CONSORCIO CAPITAL IJ

REFERENCIA: **CONTRATO IDRD-SG-3775-2025**
CONTRATAR LOS ESTUDIOS, DISEÑOS Y CONSTRUCCIÓN DE PARQUES DE PROXIMIDAD DE LA CIUDAD DE BOGOTÁ D.C, GRUPO 1. Parques: Senderos de Castilla, Rincón de los Ángeles II Etapa, El Tejar, Industrial Puente Aranda.

ASUNTO: Envío diseños - Parque senderos de castilla- Rincón de los Ángeles II Etapa

---------- Mensaje reenviado ---------
De: **Wilfre Leofan Cubides Chivata** <Wilfre.Cubides@uaesp.gov.co>
Fecha: El jue, 17 sep. 2026 a la(s) 9:42 a.m.
Asunto: RE: Observaciones Rad 20267000652882 - trazabilidad 20267000437092 PROYECTO FOTOMETRICO TEJAR
Para: ILLUMINARC S.A.S <illuminarcdesing@gmail.com>

II. Observaciones DF Parque Tejar

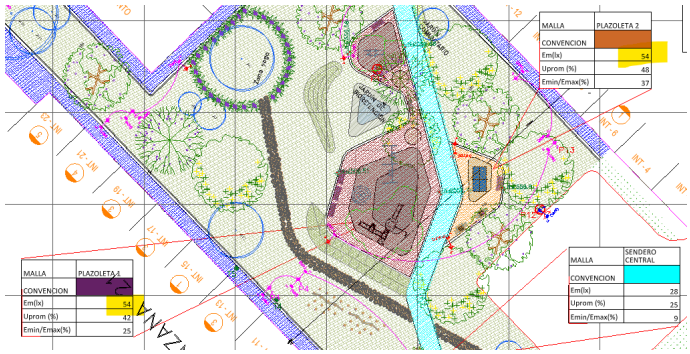
2. Los traslados de infraestructura deben reflejar en su origen como en su destino el número de rótulo asociado de cada luminaria.

3. ***Se reitera:*** Optimizar el diseño de las plazoletas, los requerimientos de iluminación son de 30lx y se están dando valores de alrededor de 50lx. Igualmente, para los senderos indicar la clase de iluminación P2 o P3 según el reglamento y optimizar su diseño. Se aclara que no es requerido el valor Emín/Emáx, por lo que se puede retirar de las tablas. Ajustar.

Rta Int. A.P: Se debe optimizar el diseño de la zona de juegos y gimnasio, exceden en alrededor del 100% el valor requerido por el reglamento. Tampoco se esta indicando la clase de iluminación P de los senderos peatonales.

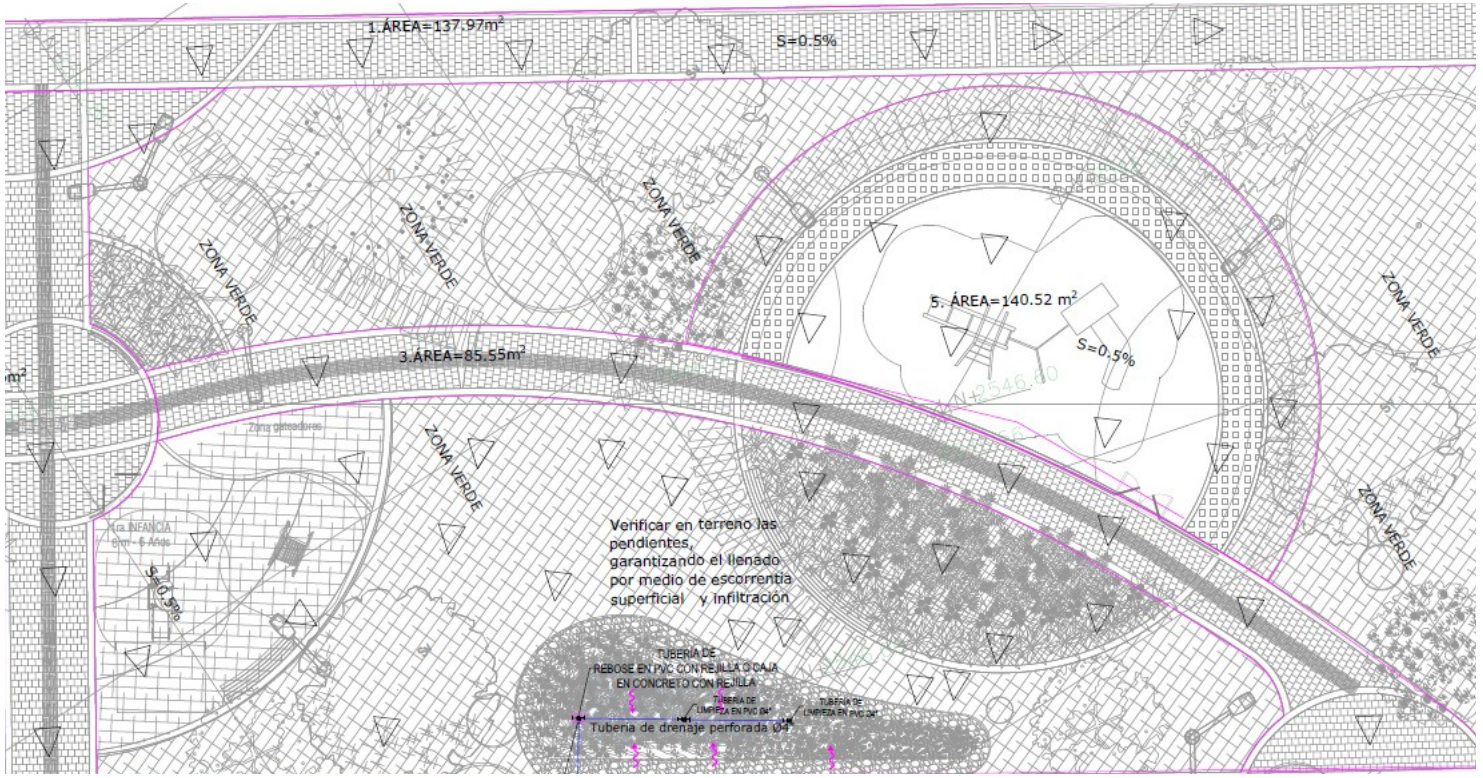
Rta Int. A.P: Falta incluir la localidad en la que se ubica el proyecto.

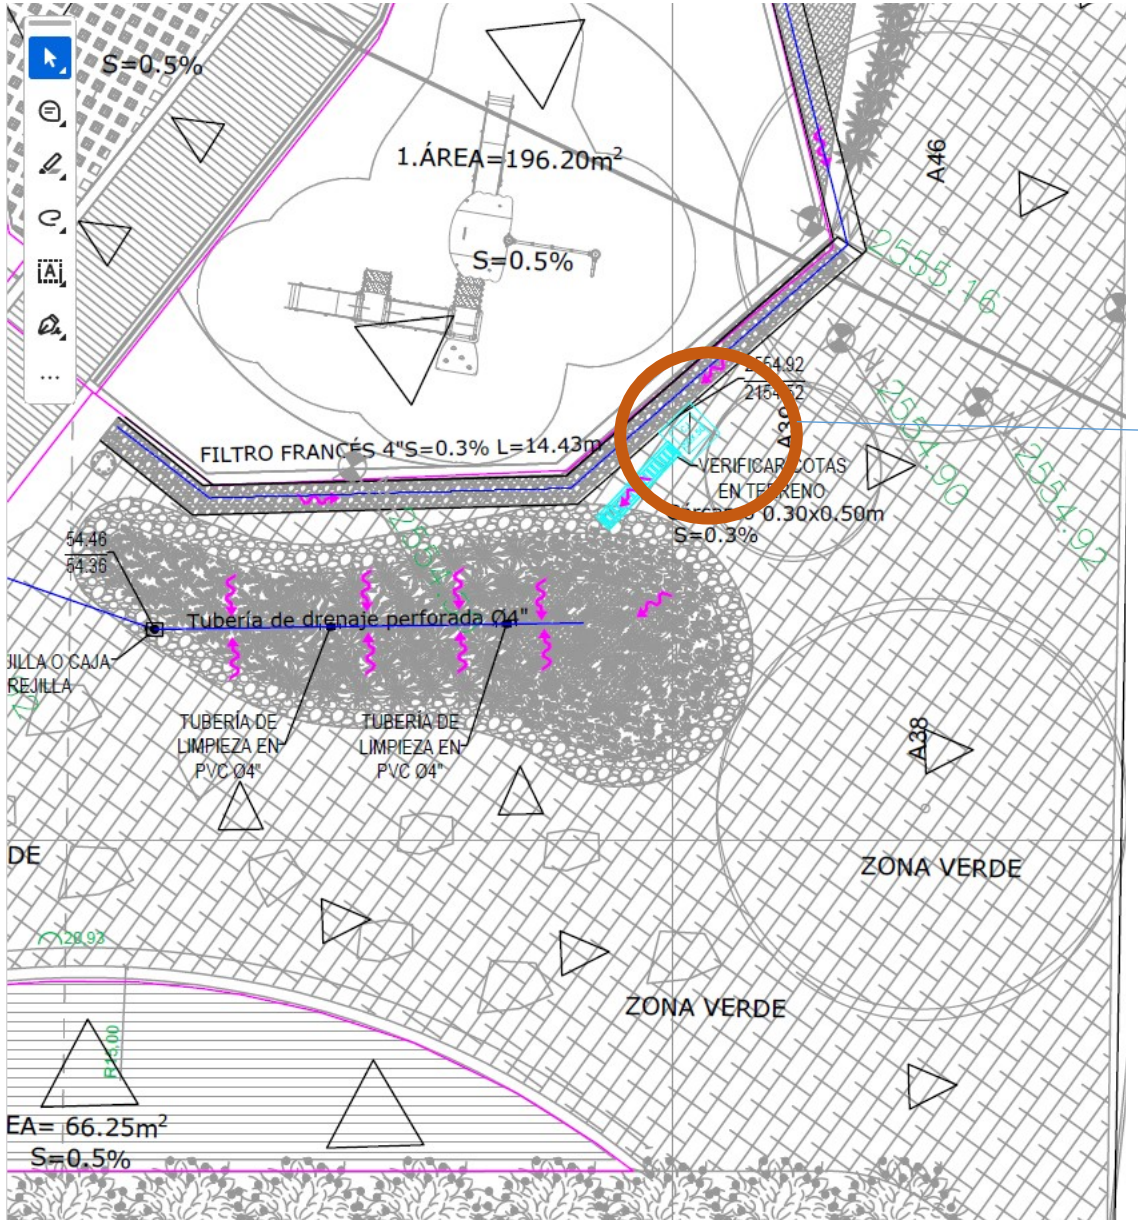
Rta Int. A.P: Las luminarias existentes utilizadas en el diseño no corresponden con el proveedor y referencia de las instaladas en el parque. Se debe seguir el procedimiento indicado para solicitar los archivos .IES a Enel Colombia e incluirlos dentro del diseño del proyecto.

Rta Int. A.P: Persisten referencias hacia el RETILAP 2024 en el informe del parque. Ajustar.

El diseño de iluminación propuesto para este proyecto tiene como objetivo el cumplimiento de los niveles de iluminación indicados en la normativa RETILAP 2024.

De acuerdo con RETILAP 2024, La iluminació
posible se debe buscar una combinación de e
